INTERVENTI DI REALIZZAZIONE DEL CAPPING FINALE
E RIPRISTINO DELLE CONDIZIONI AMBIENTALI NECESSARIE ALLA
GESTIONE POST-OPERATIVA
DELLA DISCARICA CONTROLLATA CONSORTILE
IN LOC. “MONTE PAZZA” – BONO (SS)

**DOCUMENTAZIONE A CORREDO DELL'ISTANZA DI
REVISIONE DELLA PRESCRIZIONE SUL COMPLETAMENTO
DEL RICOPRIMENTO FINALE DEL CAPPING
AI FINI DELL'APPROVAZIONE DELLA CHIUSURA DELLA
DISCARICA IN LOC. MONTE PAZZA-BONO (SS)**

RELAZIONE

GIUGNO 2019

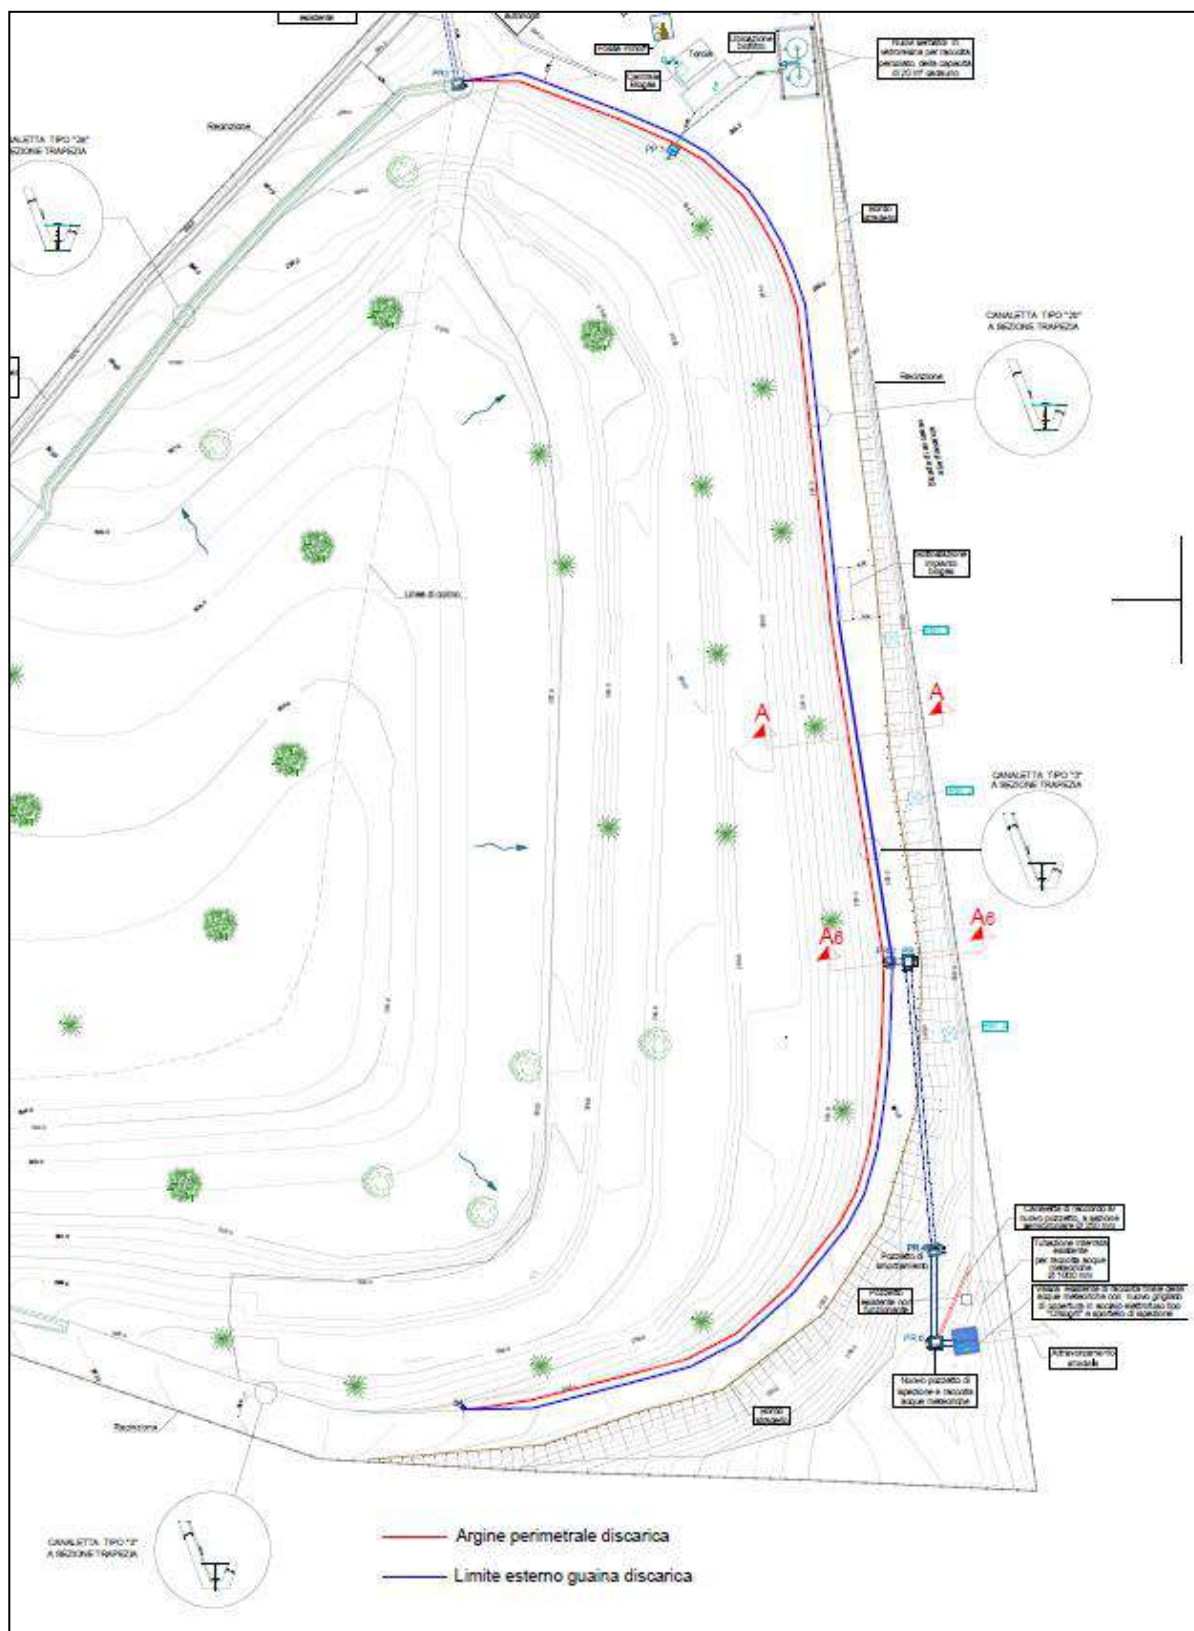
In sostanza la delimitazione della discarica nel lato est non è rappresentata dall'argine perimetrale, come poteva evincersi dalla situazione iniziale (v. foto), ma risulta più a valle di circa 50 cm in corrispondenza della saldatura tra la seconda e terza guaina, che individua il reale perimetro.

L'argine perimetrale, di altezza variabile tra 60÷,20 cm, e completamente rivestito dalla guaina, risulta dunque essere stato realizzato sopra il piano orizzontale, a livello dello stradello, che rappresenta il termine del riempimento della discarica in trincea e che è stato chiuso con uno strato di argilla bentonitica. La terza guaina, di conseguenza, rappresenta lo strato impermeabile della sponda in trincea della discarica.

La delimitazione rappresentata dall'argine perimetrale e la nuova delimitazione scaturita dai riscontri in situ è presentato nella figura seguente (cromatismo rosso l'argine perimetrale; cromatismo azzurro la nuova delimitazione)

Stante questo riscontro, non si può seguire perfettamente lo schema progettuale originario per l'impossibilità di eseguire lo scavo necessario per impostare il fondo della canale nel terreno: tale scavo infatti causerebbe non solo l'eliminazione dello strato di argilla bentonitica, ma soprattutto la rottura della guaina della sponda, evenienza assolutamente da evitare per garantire l'efficienza dell'impermeabilizzazione della sponda interna.

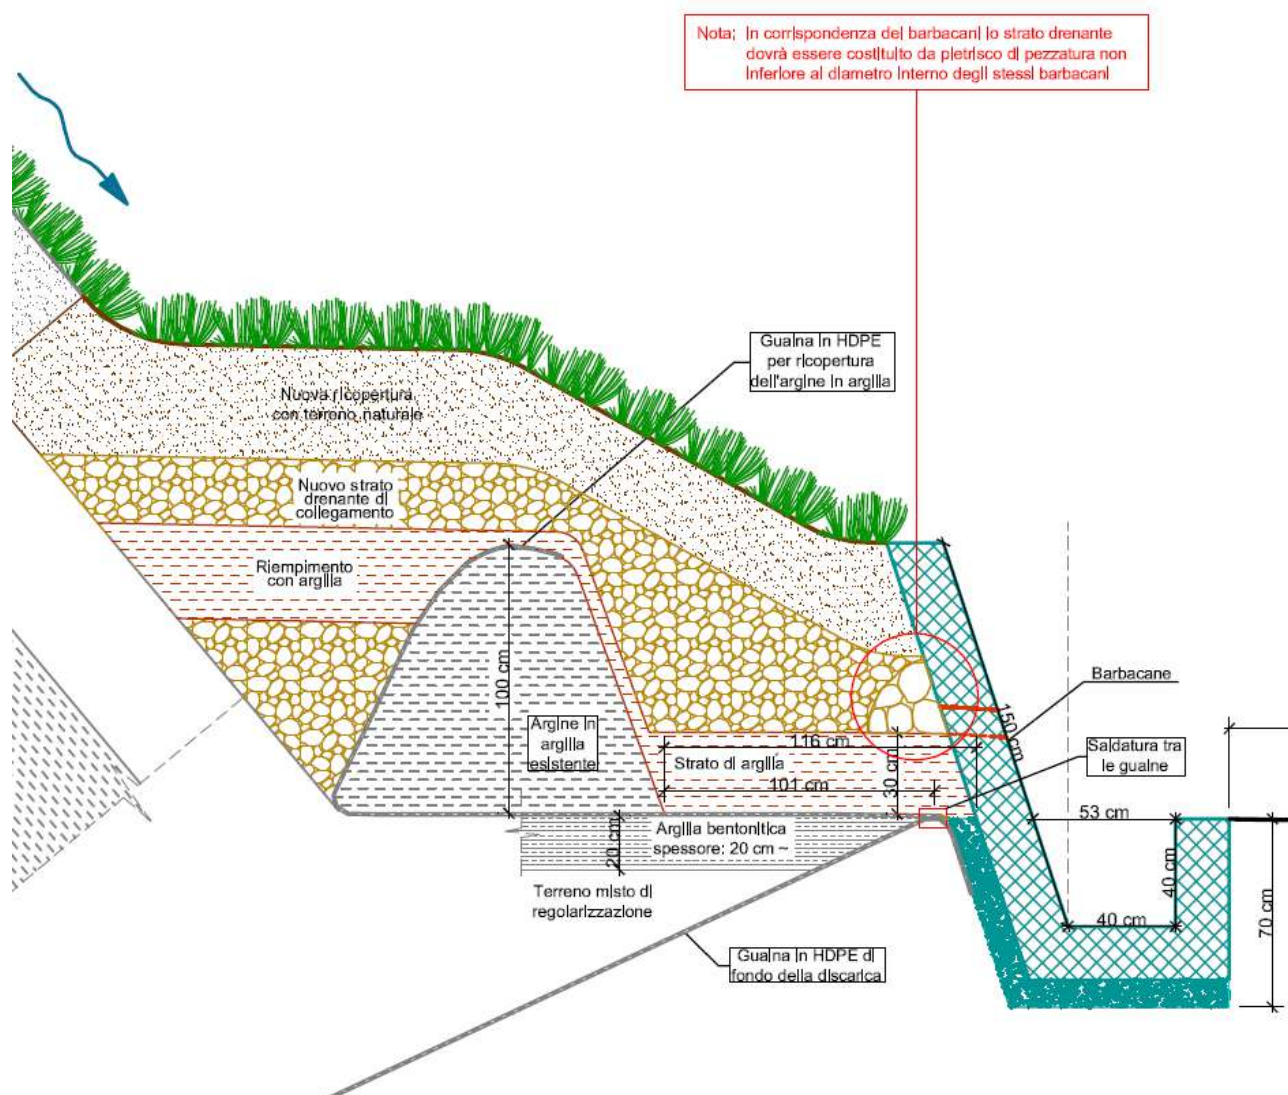
La soluzione tecnica può essere quindi impostata secondo due differenti modalità:

- a) realizzare la canale totalmente fuori terra sopra la seconda guaina;
- b) spostare la canale completamente all'esterno della terza guaina

La prima soluzione è stata scartata per motivi tecnici, in quanto non può essere assicurata la perfetta stabilità della canale, che risulterebbe impostata su un substrato di argilla bentonitica rivestito con guaina, assolutamente non idoneo a garantire nel tempo la stabilità dell'opera in c.a., La realizzazione di una ulteriore base d'appoggio con pietrame di adeguato spessore (non inferiore a 50 cm), oltre che non fornire comunque le necessarie garanzie di efficienza e staticità nel tempo (*sarebbe sempre impostato su una base inferiore realizzata con guaina e sottostante argilla*), renderebbe l'intervento molto oneroso (sarebbe necessario anche un muro in cls armato per il contenimento dello strato di base) e poco funzionale per le difficoltà degli interventi di manutenzione e pulizia della canale, che risulterebbe totalmente in elevazione con una quota della spalletta esterna a quota non inferiore a 130 cm e della spalletta interna a quota superiore ai 200 cm.

La soluzione b) appare quella più idonea e funzionale, in quanto viene realizzata completamente all'esterno della discarica, mantiene nella sostanza la stessa impostazione del progetto originario pur richiedendo un ampliamento dell'elemento di raccordo. L'unica criticità è rappresentata dalla riduzione della larghezza dello stradello laterale, che può essere tuttavia superata dalla interposizione, in settori ristretti, di una griglia di protezione superiore che renderebbe carrabile la canaletta e consentirebbe anche il transito di un piccolo veicolo da lavoro (tipo "pick up"), per le operazioni di manutenzione e controllo.
